710 - INSP
ISO/IEC 17020
Origineel verslag

Verkoop [Afd 8.4.2]

Verslagnummer: 21/03092026/61624/72752/1

Inspectie adres: Runcvoort 47, 2170 Antwerpen (België)

Bord: Bord 1 #1/1

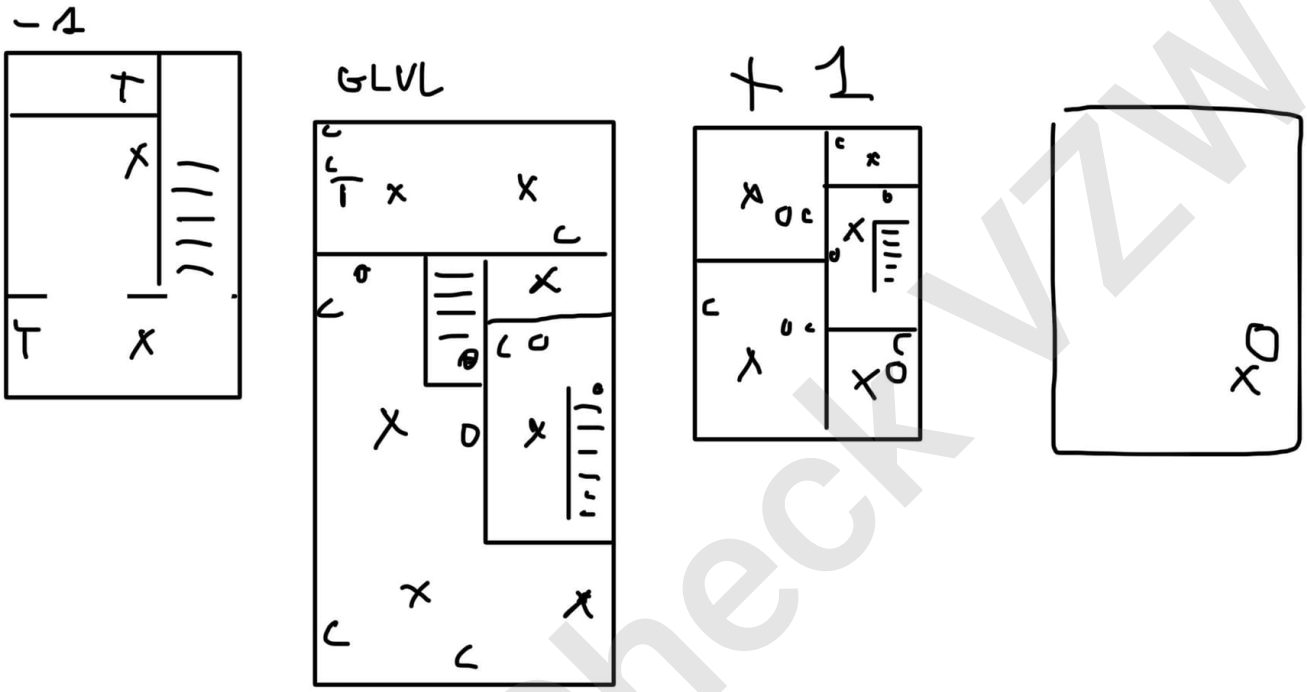
- Het elektrische bord beschikt niet over een afdoende achterwand - oAfd 5.3.5.1
- Stopcontacten, schakelaars en verlichtingsarmaturen van het type “open achteraan” mogen niet op rechtstreeks brandbare materialen geplaatst worden. - oAfd. 4.3.3.5

- Het gebruik van kabels van het type VTMB, VTLB en/of VTLmB is verboden in de vaste installatie. - Hfdstk 2.7; Afd 5.2.7; Afd 5.2.9
- Het eendraadschema en situatieplan zijn niet aanwezig. - oAfd 3.1.2.1

- Geleiders van het type VOB zijn niet in een buis geplaatst en/of zoals het zou moeten. - oAfd 5.2.9.3
- Het elektrische bord beschikt niet over een afdoende beschermingsplaat - oAfd 5.3.5.1

- De kring(en) die stopcontacten bevatten zonder aarding zijn niet beschermd door een differentieelstroombeschermingsinrichting met een hoge of zeer hoge gevoeligheid. - oAfd 8.2.1

- Een differentieelstroombeschermingsinrichting van hoge of zeer hoge gevoeligheid beschermt niet zoals het zou moeten de circuits waar water aanwezig is. (factor van externe invloeden AD2 of meer)-, - oAfd 4.2.4.3.b ; oAfd 5.3.5.3

- De vermeldingen tegen overstromen op de beschermingstoestellen zijn niet zichtbaar. - oAfd 5.3.5.5; Afd 8.2.1
- Het verwijderen en/of openen van het beschermd volume is zonder meer mogelijk. Het is nodig hiervoor een of een gereedschap te gebruiken. - oAfd 4.2.2.3 ; oAfd 4.2.2.1.b

- Het verdeelbord is niet conform. - oAfd 5.3.5.1 ; oAfd 4.2.2.1.b
- De beschermingsgraad van de ruimte moet ten minste IPXX-D zijn voor ruimtes publiek toegankelijk en IPXX-B voor gewone ruimtes. - oAfd 4.2.2.3

- Hoofddifferentieelstroombeschermingsinrichting is niet aanwezig. - oAfd 4.2.4.3
- De kringen, de onderbrekingstoestellen en of de beschermingstoestellen zijn niet duidelijk en zichtbaar gekenmerkt. - Afd 3.1.3

- Er is geen deur aan het bord. - oAfd 4.2.2.3; oAfd 4.2.2.1.b; oAfd 5.3.5.1
- Een of meerdere stopcontacten zijn niet van kinderbeveiliging voorzien. - oAfd 4.2.2.3.b; Afd 8.2.1; Afd 8.2.2

- De installatie is niet aangevuld met een differentieelstroombeschermingsinrichting met hoge of zeer hoge gevoeligheid, - oAfd 4.2.4.3
- De kringen die de wasmachine, vaatwasmachine, droogkast voeden, zijn niet voorzien van een (zeer) hoog gevoelige differentieelstroombeschermingsinrichting. - oAfd 4.2.4.3.b

- De houders van de penautomaten zijn niet uitgerust met een kaliberstuk. - oAfd 5.3.5.5.a
